Gemeinde Malsch

Bebauungsplan „Florianstraße / Neuwiesenstraße“

Beteiligung der Öffentlichkeit (Veröffentlichung im Internet) gem. § 3 (2) BauGB sowie Beteiligung der Behörden und sonstiger Träger öffentlicher Belange gem. § 4 (2) BauGB

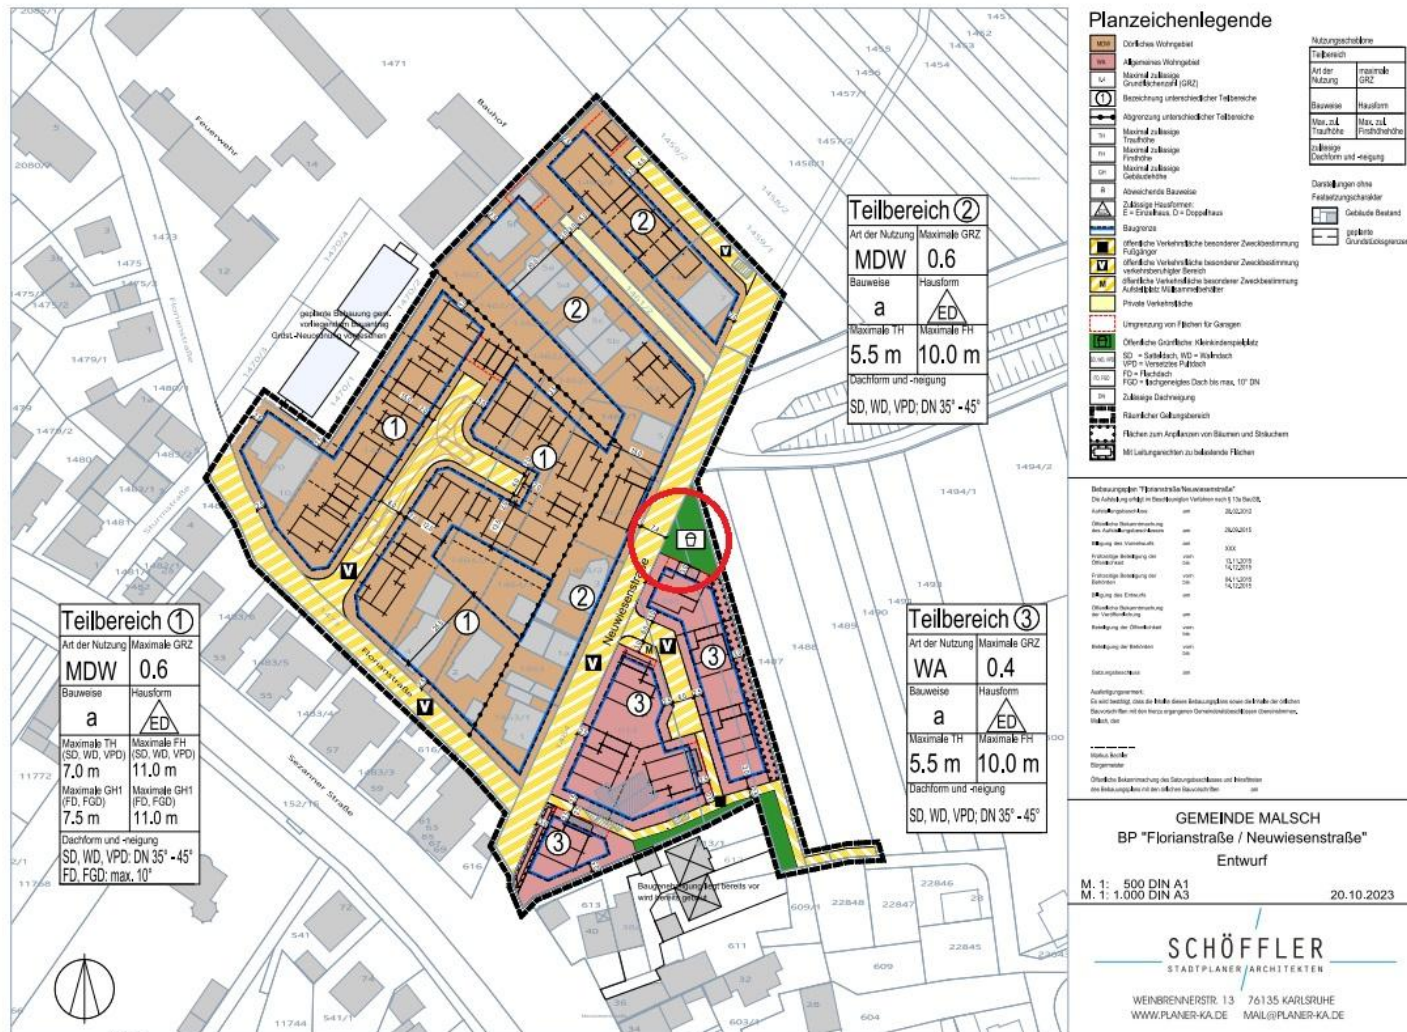
Öffentlichkeit	Anregungen	Abwägungsvorschläge
	b) es jedoch im Zeichnerischen Bebauungsplan-Teil vom 20.10.2023 nicht als einfarbige „private Verkehrsfläche“ gegen Ende der Neuwiesenstraße eigens ausgewiesen ist, c) sondern deren gelb-weiß schraffierter „öffentlicher Verkehrsfläche“ Nr. ■■■■ sozusagen ‚einverleibt‘ zu sein scheint. 2. Daher habe ich ebendort gegenüber den beschlussberechtigten Gremienmitgliedern samt vorlagenzuständiger Bauamtsleitung gewissermaßen ‚dringend angeregt‘, a) dass bei bevorstehender Veröffentlichung des Bebauungsplan-Entwurfs die realen Eigentumsverhältnisse des fraglichen Grundstücks Nr. ■■■■ unbedingt zutreffend abgebildet werden sollten: b) also dessen Gesamtumfang unter Angabe der Flurstücknummer gelb-unschraffiert in den Zeichnerischen Teil eingetragen würde; c) d.h. analog zur lt. Planzeichenlegende korrekten Kennzeichnung der angrenzenden „privaten Verkehrsfläche“ Nr. ■■■■, d) die nämlich ihrerseits in meine eigene Nr. ■■■■ mündet. 3. Zwischenzeitlich wurde zwar der erwartungsgemäß im Rathaus öffentlich ausgelegte Bebauungsplan-Entwurf auch mehrfach im Print bzw. Internet veröffentlicht, a) wie etwa im Gemeindeanzeiger vom 21.12.2023 und im Jahresrückblick 2023 bzw. auf der Gemeinde-Malsch-Homepage:	Dieser Sachverhalt kann inhaltlich nicht im Bebauungsplan geklärt werden, dies muss in separaten Abstimmungen und Vereinbarungen erfolgen.

Anlage zur Stellungnahme B8:

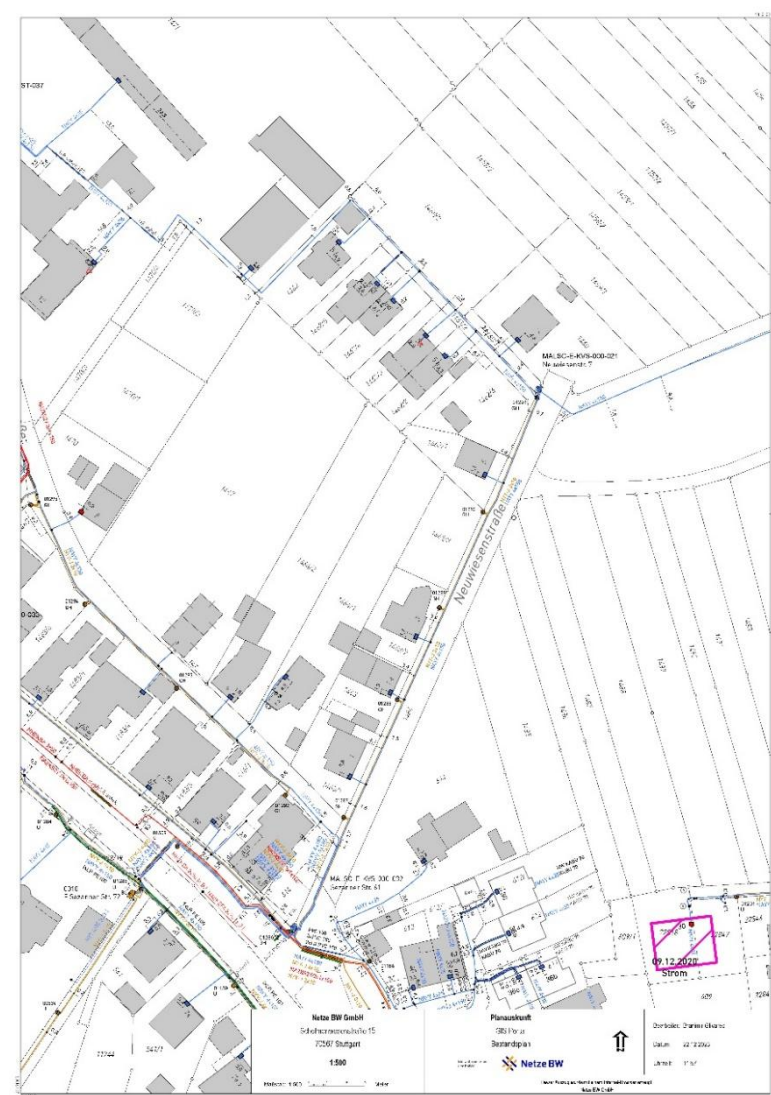
Behörden / TÖB	Anregungen	Abwägungsvorschläge
	der VwV-StVO zu Z. 325.1 StVO geforderten Bedingungen der Bebauungsplan im Nachgang entsprechend geändert werden muss.	
B 8 Netze BW Mail vom 22.12.2023	Für die Stromversorgung in diesem Baugebiet ist, wie im beiliegenden Bebauungsplan eingezeichnet, für die Errichtung einer Trafostation ein Platzbedarf mit einer Größe von ca. 5,5 m x 5,5 m erforderlich. Wir bitten Sie, im Bebauungsplan einen Platz im Bereich der im Plan eingezeichneten Stelle aufzunehmen (oder einen alternativen Standort). Die Trafostation muss direkten Zugang bzw. Anschluss von der Straße haben. Das Gebäude muss so gestellt werden können, dass sich vor der Zugangsseite ein Bedienungsraum mit einer Tiefe von mindestens 1,50 m ergibt. Für die rechtliche Sicherung der Station ist die Eintragung einer beschränkten persönlichen Dienstbarkeit erforderlich. Wir bitten Sie unsere Kollegen vom Fachbereich Grundstücksrecht, E-Mail PGRM-Bodenordnung@Netze-BW.de, zum gegebenen Verfahrenszeitpunkt zu beteiligen. Weitere Maßnahmen unsererseits werden wir nach Erfordernis zu einem späteren Zeitpunkt realisieren und sind zurzeit nicht geplant. Inner- und außerhalb des Plangebietes sind Versorgungsleitungen vorhanden. In der Anlage erhalten Sie zu Planungszwecken die Übersicht unserer Versorgungsanlagen.	Teilweise Berücksichtigung. Im zeichnerischen Teil des Bebauungsplans wurde innerhalb der öffentlichen Grünfläche / Spielplatz ein Symbol für eine mögliche Trafostation in diesem Bereich ergänzt. Der genaue Standort und Abmessungen sind im Falle eines tatsächlichen Bedarfs noch abzustimmen. Kenntnisnahme. Berücksichtigung bei Bauausführung. Kenntnisnahme. Berücksichtigung bei Bauausführung.
